INFORME N° 348-2025/MINEM-DGAAM-DEAM-DGAM

Asunto : Evaluación Final de la Modificación del Estudio de Impacto Ambiental “Ampliación de las Operaciones Mineras y Planta de Beneficio Marañón a 800 TMD” – Plan Integral para la Implementación de los LMP de descarga de efluentes minero-metalúrgicos y Adecuación a los ECA para agua», presentado por **Compañía Minera Poderosa S.A.**

Nos dirigimos a usted, en relación al documento de la referencia, a través del cual Compañía Minera Poderosa S.A. (en adelante, **CMPSA**) presentó la Actualización del Plan Integral de la **Planta de Beneficio «Marañón»** (en adelante, **Actualización PIA «Marañón»**).

Figura 1. Diagrama fluvial de los puntos de monitoreo de calidad de agua superficial y efluentes de la UP Maraón

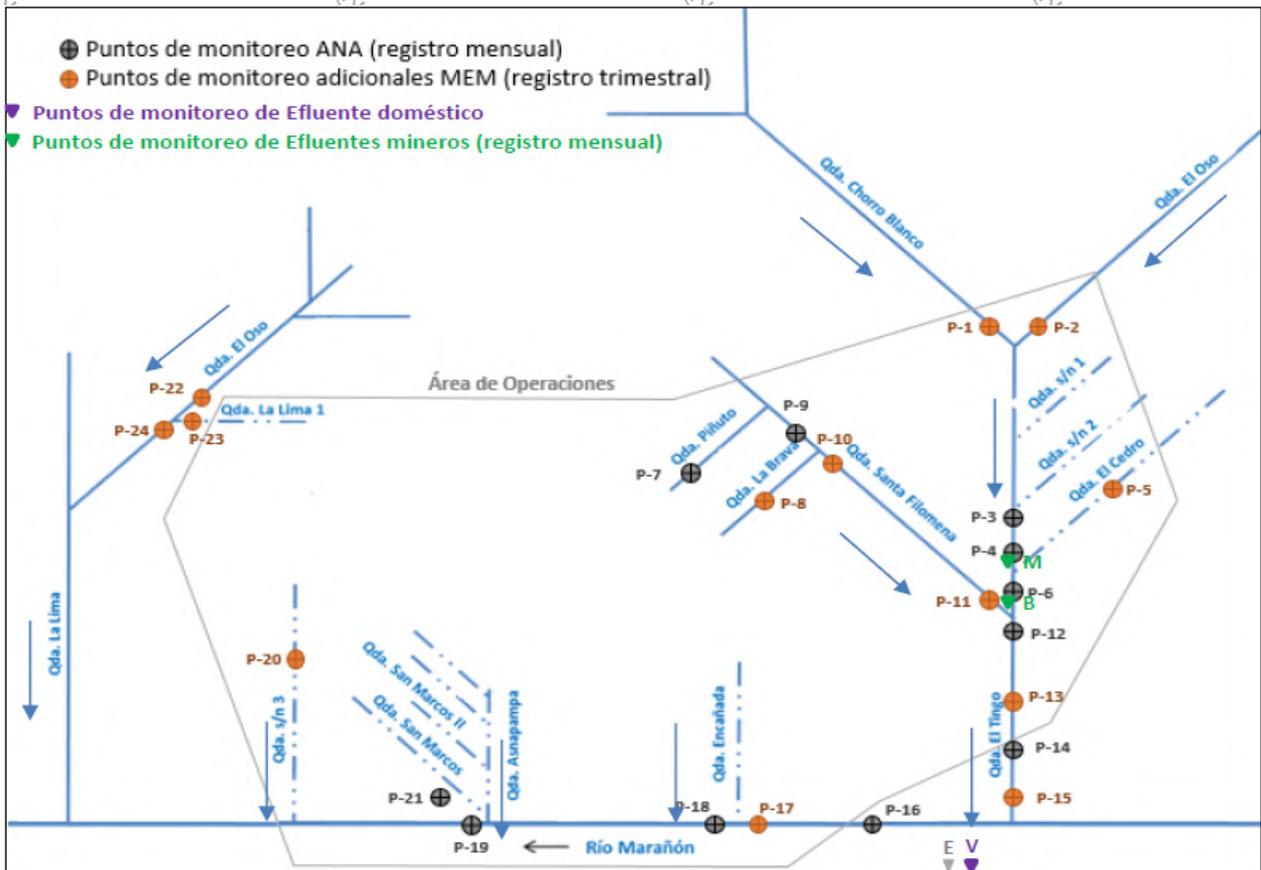
La posición de los puntos de calidad de agua superficial como de los efluentes de la UP Maraón se aprecian gráficamente en el diagrama fluvial de la Figura 1 del presente informe. Actualmente existen 02 vertimientos de efluentes que forman parte del PIA: Efluente “B” de la bocamina Estrella y efluente “M” de la central hidroeléctrica El Tingo, la ubicación de los puntos de control de dichos efluentes y de los puntos de control de cuerpo receptor relacionados a dichos efluentes se muestran en los cuadros N° 07, 08 y 09 del presente informe.
